**Avis de la Mission régionale d'autorité environnementale
de la région Nouvelle-Aquitaine sur un projet
de centrale photovoltaïque au sol
à Dangé-Saint-Romain (86)**

n°MRAe 2020APNA109

dossier P-2020-10156

Le projet objet de l'étude d'impact, datée de mai 2020, porte sur l'aménagement d'une centrale photovoltaïque au sol sur la commune de Dangé-Saint-Romain, au lieu-dit "Les Varennes du moulin à vent", au nord-est du département de la Vienne, à environ 10 km au nord de Châtelleraut.

Illustration 162 : Superposition du plan de masse avec les enjeux sur le milieu naturel (Source : ADEV Environnement)

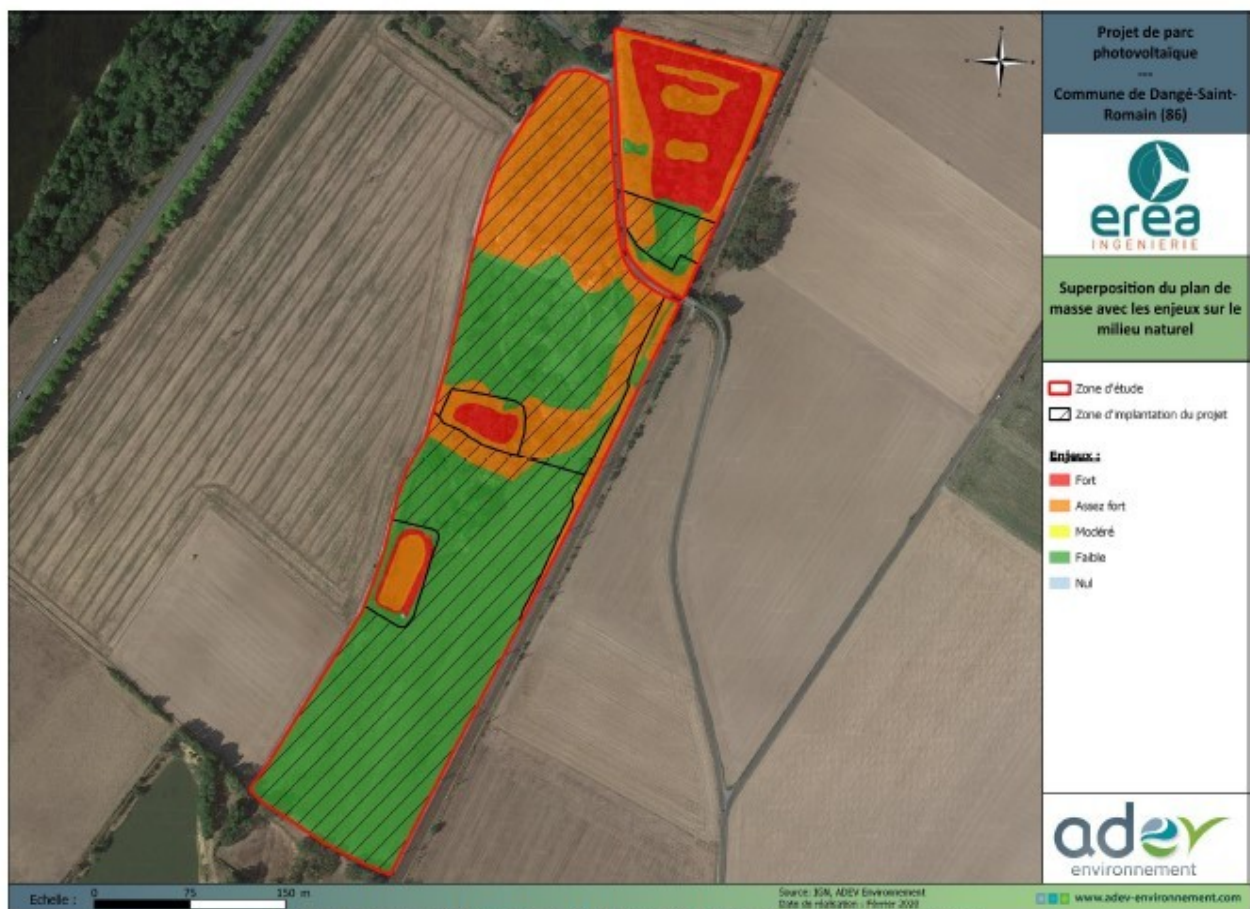
Le projet se situe sur un ensemble de pelouses sèches calcicoles, disjointes géographiquement, mais entretenant des relations fonctionnelles entre elles, appelées pas japonais. Ces pas japonais, identifiés dans le schéma de cohérence écologique de l'ex-région Poitou-Charente, sont susceptibles d'être altérés par l'effet d'ombrage du projet. Les effets de l'ensoleillement, du taux d'humidité et de la répartition des pluies après ruissellement sur les panneaux ne sont pas évalués, alors qu'ils peuvent conduire à la disparition de ces pas japonais.

La MRAe recommande fortement d'évaluer l'impact du projet sur les pas japonais et d'adapter le projet en conséquence par des mesures d'évitement, de réduction ou de compensation permettant de limiter son impact.
